# Samrådsredogörelse

## Detaljplan för Violen 5, Violen 20 och del av Lessebo 9:1

Förslaget till detaljplan för Violen 5, Violen 20 och del av Lessebo 9:1 har varit ute på samråd under perioden 18 okt 2023 till och med 8 nov 2023. Efter samrådet ska de synpunkter som har kommit in under yttrandetiden sammanställas i en samrådsredogörelse. I redogörelsen gör kommunen ett ställningstagande till eventuella ändringar.

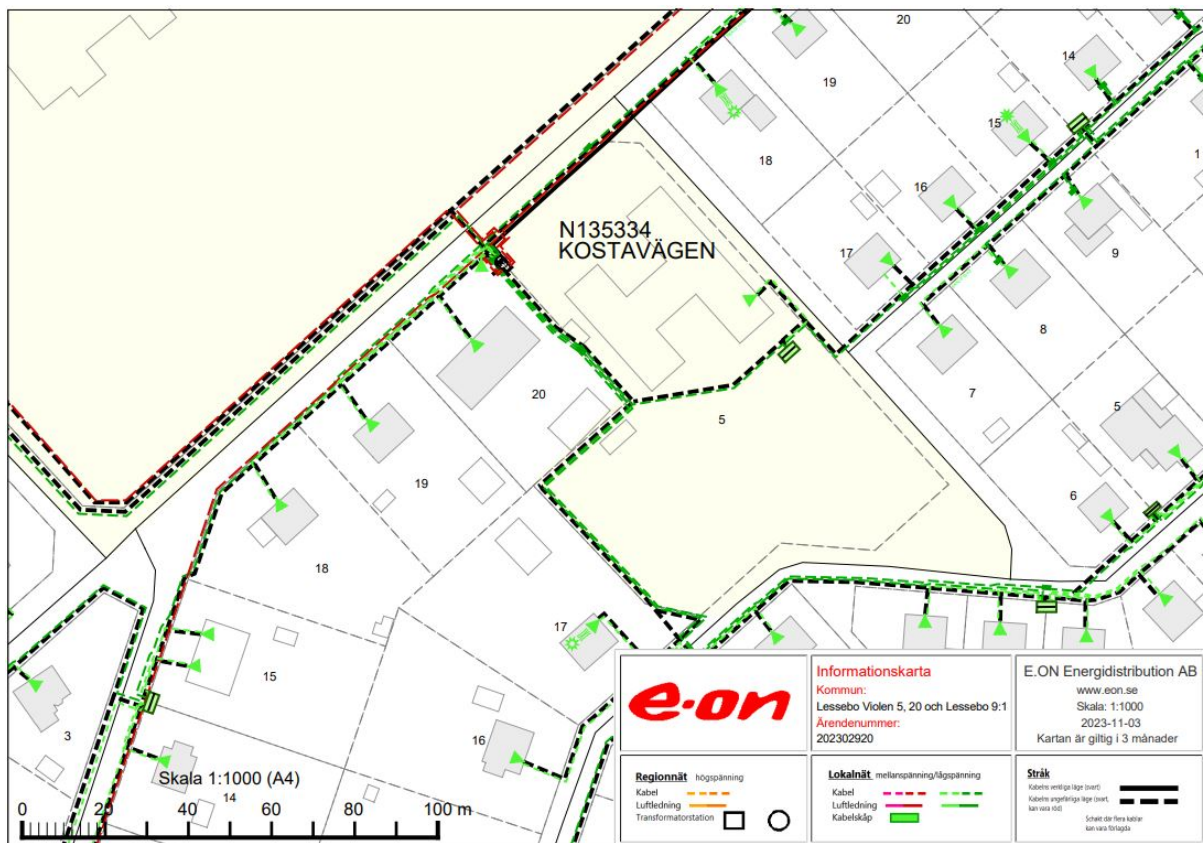
Enligt Elsäkerhetsverkets starkströmsföreskrifter måste en starkströmsanläggning vara utförd enligt god elsäkerhetsteknisk praxis, vilket bland annat innebär att den ska vara utförd enligt svensk standard. Av svensk standard SS-EN 61936-1 samt tillhörande Handbok SEK 438, utgåva 2, framgår att minsta tillåtna avstånd mellan transformatorstation i byggnad och brännbar byggnadsdel eller brännbart upplag är 5 meter. SS-EN 61936-1 föreskriver också att nätstationer ska placeras så att de rimligtvis inte skadas av vägfordon, samt att tillräckligt utrymme för normal drift och underhåll ska säkerställas.

E.ON hemställer att det i plankartan sätts ut ett E<sub>1</sub>-område, med benämning "Transformatorstation". Ett minsta område på 9x9 meter ska vara fritt från hinder som kan försvåra normalt underhåll. Plankartan och planbestämmelserna ska säkerställa att det minsta tillåtna avståndet på 5 meter mellan transformatorstation och brännbar byggnadsdel eller brännbart upplag upprätthålls. Det ska vara möjligt att kunna ta sig till transformatorstationen med tungt fordon.

Det har förtydligats i planebeskrivningen under avsnitt 7.3.4 "ledningar i mark" att det minsta tillåtna avståndet mellan transformatorstation och brännbar byggnadsdel eller brännbart upplag på 5 meter upprätthålls. Samt att det ska vara möjligt att kunna ta sig till transformatorstationen med tungt fordon.

I plankartan på fastigheterna Violen 5 och Violen 20 har ett E<sub>1</sub>-område med benämning "Transformatorstation" lagts till. Där har ett minst område på 9x9 meter säkerhetsställs som ska vara fritt från hinder som kan försvåra normalt underhåll.
